Reykjavík, 10. maí 2023
SN220729Borgarráð Reykjavíkur
Tjarnagötu 11
101 Reykjavík

Vogabyggð svæði 3 - nýtt deiliskipulag

VOGABYGGÐ 3 - NÝTT DEILISKIPULAG

Efni: Umsögn Veitna vegna deiliskipulags við Vogabyggð svæði 3

Kynning fyrir hagsmunaaðila 5. nóvember 2020

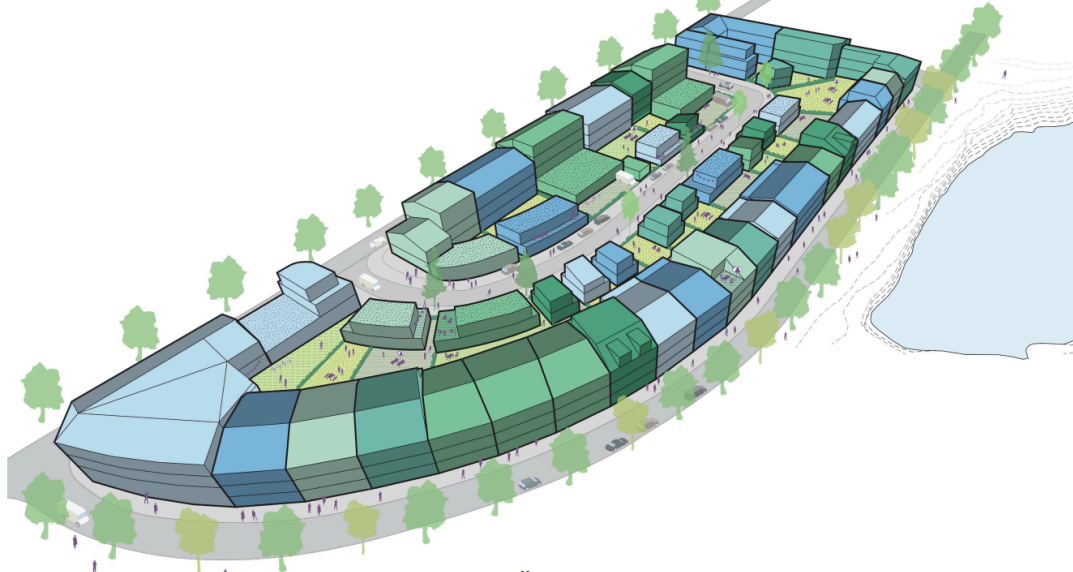
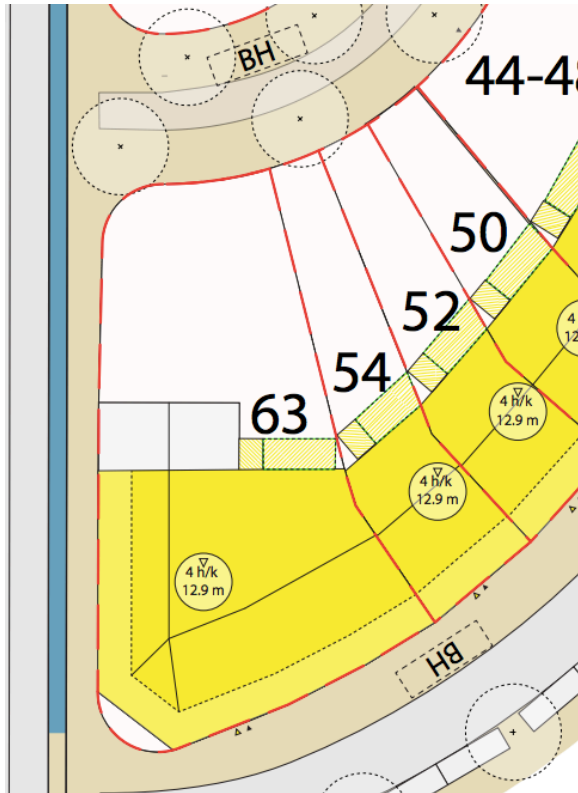
Miðað við stærð lóðar og brýna nauðsyn þess að endurnýja eignina sem fyrst hvað varðar múrviðgerðir og glugga þá væri eðlilegt að heimila lengingu á byggingunni meðfram Dugguvogi í átt að Kænavogi.

Lenging á gaflí hússins um 12 - 15 metra myndi ramma inn lengjuna og skapa skjól og umgjörð og búa til tækifæri og efnahagslegan hvata til endurnýjunar á eigninni sem er brýn. Í stærra rými mætti koma fyrir atvinnustarfsemi og tveim til fjórum íbúðum sem væri nauðsynlegur fjárhagslegur hvati til framkvæmda. Framundan eru brýnar og kostnaðarsamar viðgerðir á húsinu, utanhúss fyrir allt að 100 milljónir og innanhúss fyrir meira en 200 milljónir. Viðbygging samfara endurnýjun gæti verið forsenda þess að framkvæmdin svari kostnaði og gerð af þeim metnaði sem hornhús á þessum stað þarf. Allur hagur af breyttu skipulagi færi beint viðhald og gæði hússins.

Lengingin myndi þá miða við breidd gaflsins, um 12 metra en hann þarfnast algerrar endurnýjunar. Eðlilegt væri að sú lenging væri upp á tvær hæðir, svalir uppi á annarri hæðinni gætu nýst sem þakgarður fyrir hugsanlega þakhæð á húsinu.

Drög að viðbyggingu meðfram Dugguvogi má sjá í frumdrögum að deiliskipulagi frá 2020 en er ekki að finna í núverandi tillögu.

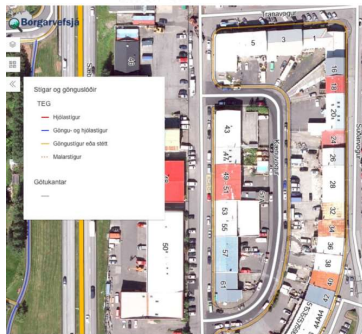
Hins vegar set ég spurningarmerki við frestun á því að gera nokkrar breytingar á göturýminu í Kænavogi. Skil að langtíamarkmiðið er að koma upp vistgötu og jafnvel breyta lóðarmörkum við Kænavog - sem er jákvætt í sjálfsu sér. En sem íbúi sem lifir billausum lífsstíl, tel ég skynsamlegt að koma upp skýrari afmörkun á gangstétt sem mér sýnist eiga að liggja órofin austan megin götu (sjá meðfylgjandi skjáskot úr Borgarvefsjá).

Í dag er hiklaust lagt á gangstéttinni, enda lítil ummerki um nokkurs konar afmörkun milli gangandi og akandi umferðar - sérstaklega á veturna þar sem mörkin verða algjörlega ósýnileg (sjá meðfylgjandi ljósmynd af götunni í dag). Það er ennþá talsvert um iðnað í götunni og algengt því að stórir og þungir bílar með takmarkað útsýni yfir nánasta umhverfi aki hér um götuna. Þess vegna tel ég brýnt að í kjölfar nýs deiliskipulags fylgi ráðstafanir um aukið umferðaröryggi í götunni.

Svar 5.: Tekið er jákvætt í ábendingu um að hraða megi framkvæmdum á göturýmum og verður það haft til hliðsjónar við áætlanagerð.
